Lillehammer - reguleringsplan E6 Roterud - Storhove - merknader til høring

Vi viser til brev av 18. juni 2021 hvor reguleringsplan for E6 Roterud – Storhove i Lillehammer og reguleringsplan for avlastet E6 er lagt ut på høring. Denne uttalelsen gjelder E6 Roterud – Storhove, strekningen i Lillehammer kommune.

Vingrom

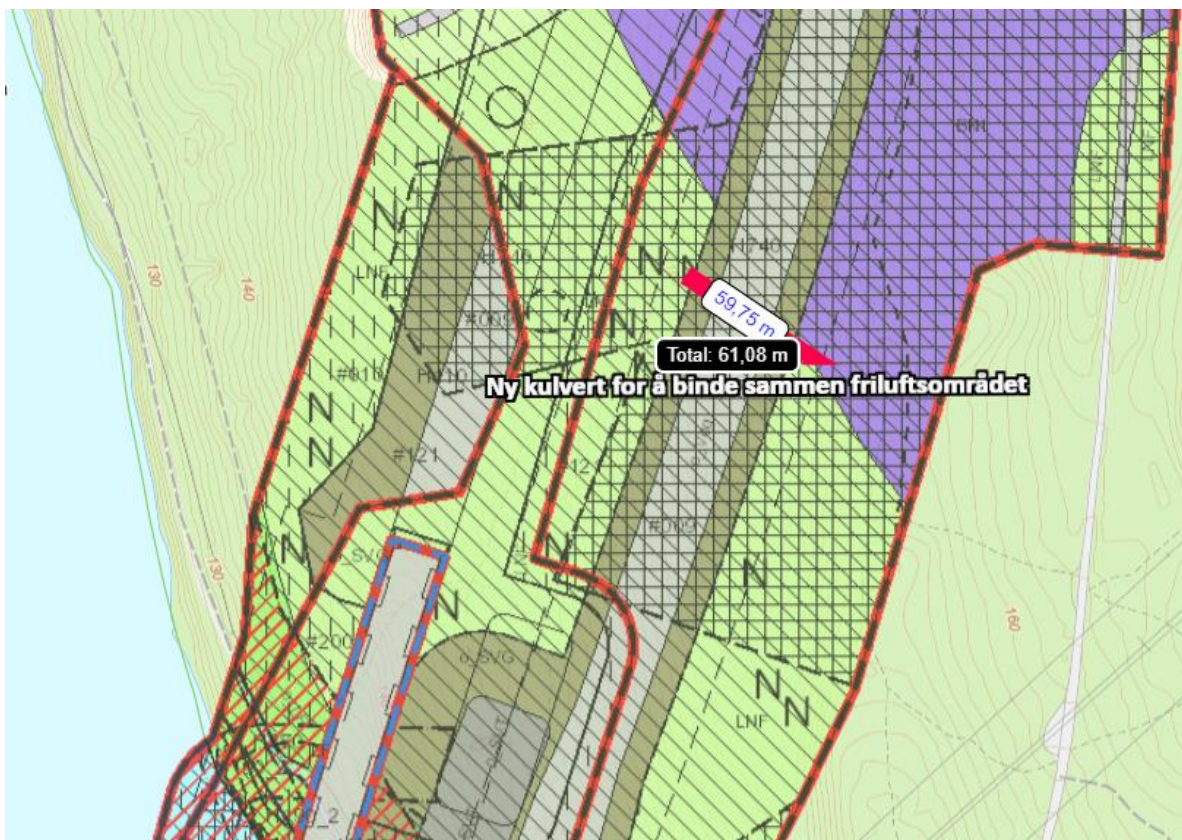
Kryss nord fører til et noe mindre beslag ved Vingromdammen, men fortsatt et betydelig inngrep i friluftsområdet. Dette er et statlig sikret friluftsområde. Det er fylkeskommunen som har overtatt ansvaret for forvaltningen av de statlig sikrede friluftsområdene. Statsforvalteren har imidlertid fortsatt en veiledningsrolle. Videre har Statsforvalteren et generelt ansvar for å se til at det er tatt hensyn til friluftslivinteresser i plansaker.

Utvidelsen av E6 forbi Vingrom fører til et beslag på ca. 27 dekar. Statsforvalteren forventer at det gjøres avbøtende og kompenserende tiltak for friluftsområdet. Det er positivt at området blir støyskjermet, men det må ses på å forlenge støyskjermen noe i retning sør. Vi stiller også spørsmålstegn ved å benytte voller for å skjerme området. Dette vil føre til et ytterligere arealbeslag. Det må også utredes om kompensasjonen kan gjøres ved utfylling i Mjøsa, se også om utfylling i strandsona under kap. om Vassdrag – Strandsoner. Et aktuelt område for vurdering av utfylling er rundt båtslippen ved Vingromdammen.
